改善箇所説明図

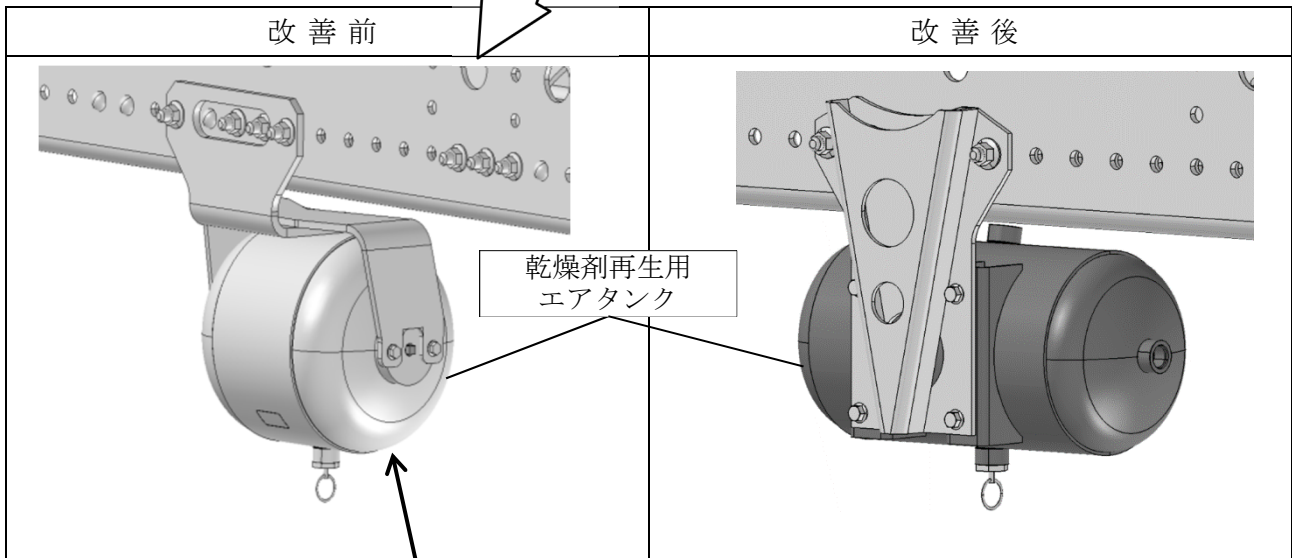
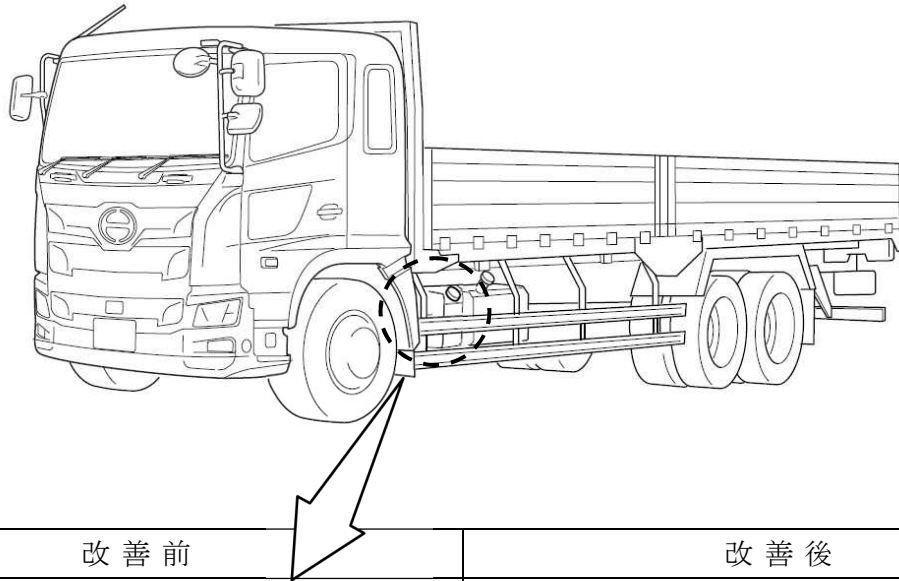
基準不適合発生箇所

大型トラックのブレーキ作動用エア回路において、乾燥剤再生用エアタンクの耐久性の評価が不十分のため、当該エアタンクに亀裂が発生しエアが漏れるものがある。そのため、エア漏れ音がしたり警報ブザーが作動し、そのまま使用を続けると、ブレーキの効きが悪くなるおそれがある。

全車両、当該エアタンクを対策品に交換する。

識別：改善済車両にはネームプレートに白色ペイントを塗布する。
